Stadt Landau in der Pfalz

Bebauungsplan „AH 6, Am Bittenweg“

Beteiligung der Öffentlichkeit gemäß § 3 Abs. 1 BauGB

Synopse vom 26.04.2022
zur
Vorentwurfsfassung vom 15.12.2021

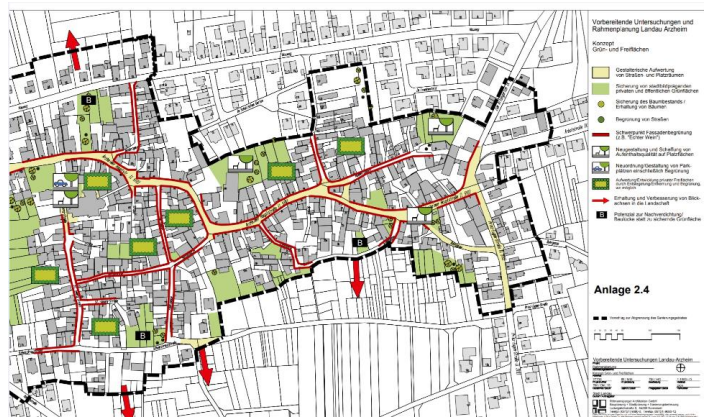
2	Stellungnahme vom 11.01.2022 einer Diplombiologin	„...als Diplombiologin beobachte ich die Orchideenvorkommen in und um Arzheim schon seit fast 30 Jahren. Auf dem Flurstück 2228 entdeckte ich vor 8 - 10 Jahren ein besonderes Vorkommen von 5 (nicht 4!) Orchideenarten, darunter 2 seltene: Die Epipactis atrorubens und die Oprys apifera. Die weiteren drei sind in Ihrer Beschreibung genannt. Ich habe das Vorkommen schon vor einigen Jahren sowohl der unteren als auch der oberen Naturschutzbehörde in Mainz gemeldet, und ebenfalls die Anwohner, die bis dahin nicht wußten daß sie Orchideen im Garten haben, darauf aufmerksam gemacht. Leider ist ausgerechnet in dem Bereich, in dem alle 5 Arten vorkommen, die Karte in der Abbildung 8 nur orange anstatt rot ausgewiesen!	Bei dem genannten Grundstück handelt es sich um einen Zahlendreher. Es handelt sich um das Grundstück Plan-Nr. 2822 und den südlichen Teil des Grundstückes 2821. Das Orchideenvorkommen auf den Flurstücken 2822 und 2821 hat, wie von Einwenderin angedeutet, große ökologische Bedeutung. Der Bestand auf dem Wegegrundstück 2822 besteht schon seit vielen Jahren und gilt als etabliert. Dieser Bestand breitet sich derzeit auf die Wiesenfläche 2821 aus, auf der bisher „nur“ einige Pflanzen stehen. Im Rahmen der Begehungen des Gebiets zum Fachbeitrag Artenschutz wurde festgestellt, dass zusätzlich einige Orchideen auf der Wiesenfläche 2821 angesalbt wurden.		Die Stellungnahme wird zur Kenntnis genommen.
